ERRIS TELEVISIEONTVANGERS TV 4656, TV 4656 UHF, TV 5656 UHF, TV 5656 T

december 1964 / T 6405

ERRES televisie-ontvangers TV 4656 UHF - TV 5656 UHF

Brom in het geluidsgedeelte

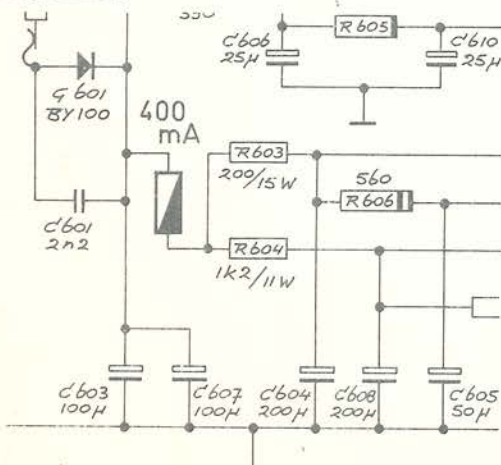
Doordat verschillende aardpunten in het geluidsgedeelte worden toegepast kan de bromspanning een acceptabel niveau overschrijden.

Om dit te voorkomen is een gedeelte van de MF print rondom het aardpunt van de geluidsdetector verwijderd.

Het aldus vrijgekomen aardpunt is via een stukje montagedraad verbonden met de afschermmantel van de geluidsoetputkabel.
